<b>CONCEPTO TÉCNICO DE REVISIÓN DE ESTUDIOS DE RESPUESTA DE AMPLIFICACIÓN LOCAL DE ONDAS SÍSMICAS</b>	Código:	GPR-FT-09
		Versión:	01
		Código Documental:

2.1	SOLICITANTE:	NATALIA LAURENS ACEVEDO IDU
2.2	PROYECTO:	INTERSECCIÓN AV. BOYACÁ CON AV. VILLAVICENCIO
2.3	LOCALIDAD:	6 TUNJUELITO
2.4	UPZ:	62 TUNJUELITO
2.5	BARRIO O SECTOR CATASTRAL:	SAN BENITO
2.6	DIRECCIÓN:	AV BOYACÁ CON AV VILLAVICENCIO
2.7	CHIP:	NO APLICAA
2.8	FECHA DE EMISIÓN:	17 DE JUNIO DE 2008.
2.9	EJECUTOR DEL ESTUDIO:	CONSORCIO SEINSE Ltda.

El presente concepto técnico corresponde a la **segunda revisión** realizada por la Dirección de Prevención y Atención de Emergencias, del informe "Espectro de sitio proyecto 130" elaborado por el Consorcio SEINSE como parte del contrato de consultoría para las obras de vías, intersecciones, puentes peatonales y espacio público que conforman el Grupo J, Zona D de proyectos de valorización en Bogotá D.C., a construirse en la intersección de la Avenida Boyacá con Avenida Ciudad de Villavicencio. El cual fue radicado el 8 de Febrero de 2008 mediante oficio ER-1393, por la Dra. Natalia Laurens Acevedo del IDU, remitido como estudio sísmico local en cumplimiento a lo estipulado en e

**Figura 1. Localización del Proyecto Intersección Av. Boyacá con Av. Villavicencio.**

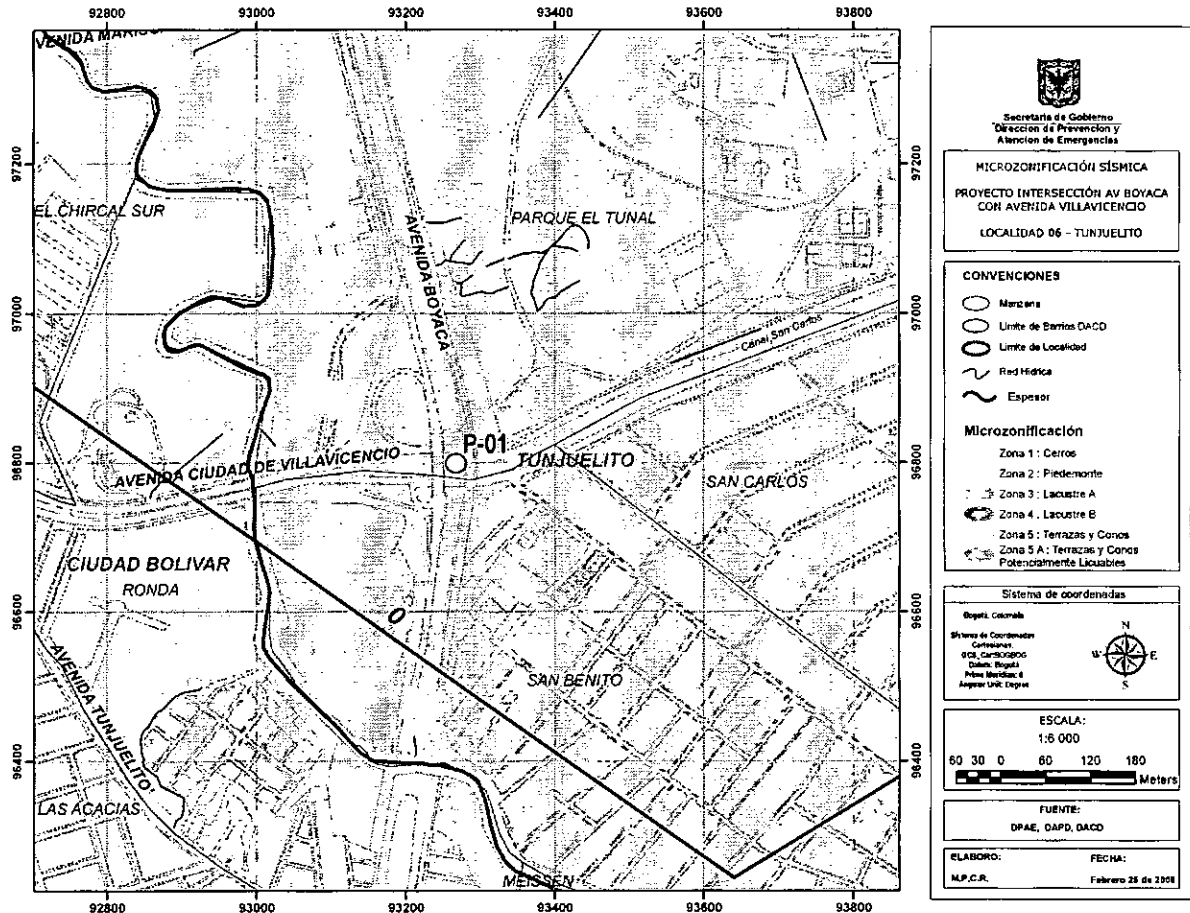
En el numeral 8 del informe se define la localización del proyecto de acuerdo con el mapa de Microzonificación Sísmica de Bogotá, ubicándolo en la Zona 5A – Terrazas y Conos Potencialmente

Licuable. Esta ubicación esta acorde con el Decreto 193 de 2006 (Figura 1 del presente concepto técnico).

Figura 2. Espectro de diseño recomendado para el proyecto Int. Av. Boyacá con Av. Villavicencio.

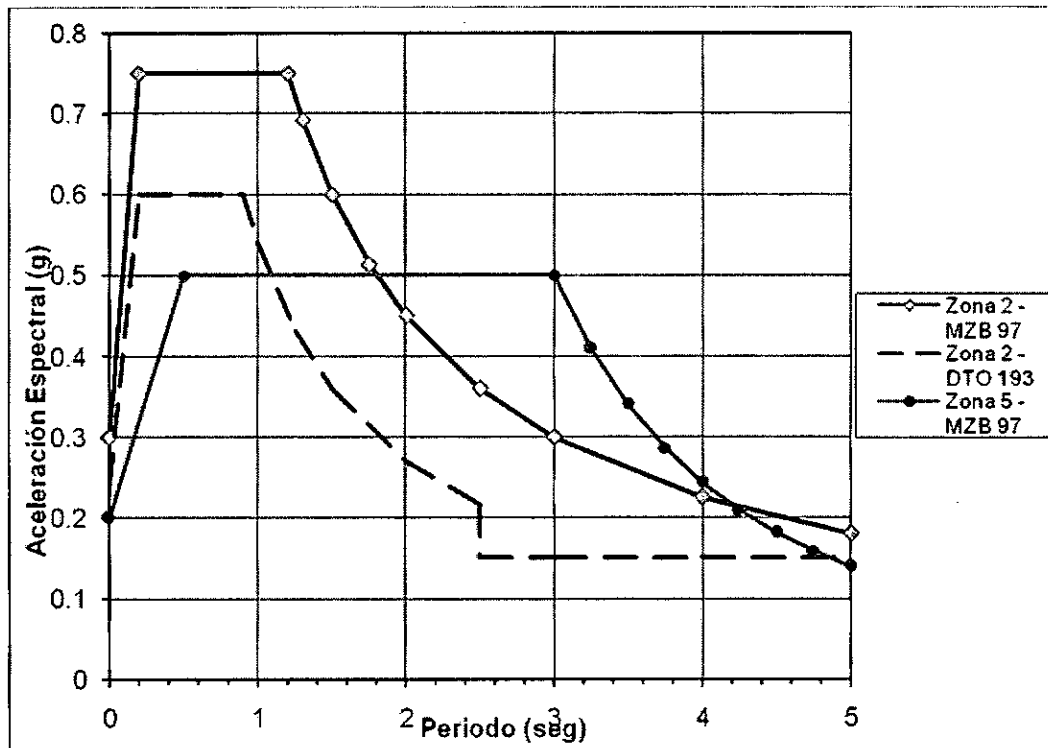
De acuerdo con el numeral 10 del informe, el consultor reclasifica el sitio del proyecto a Zona 2 - Piedemonte, con base en el perfil estratigráfico y el resultado de las modelaciones, por lo cual el espectro propuesto en ningún caso puede ser inferior al espectro mínimo establecido para la Zona 2 de acuerdo con el artículo 5 del Decreto 193 de 2006. Sin embargo, se observa que el espectro recomendado para edificaciones con periodos de vibración mayores a 0.5 segundos, es inferior al mínimo de la Zona 2 para los periodos comprendidos entre 0.5 y 1.2 segundos.

Se aclara que el espectro de diseño solicitado corresponde a la respuesta de sitio a nivel de superficie, para un cinco por ciento (5%) del amortiguamiento crítico y que es independiente del periodo fundamental de estructura a construir, por lo cual no es adecuado presentar dos espectros de respuesta para un mismo sitio.
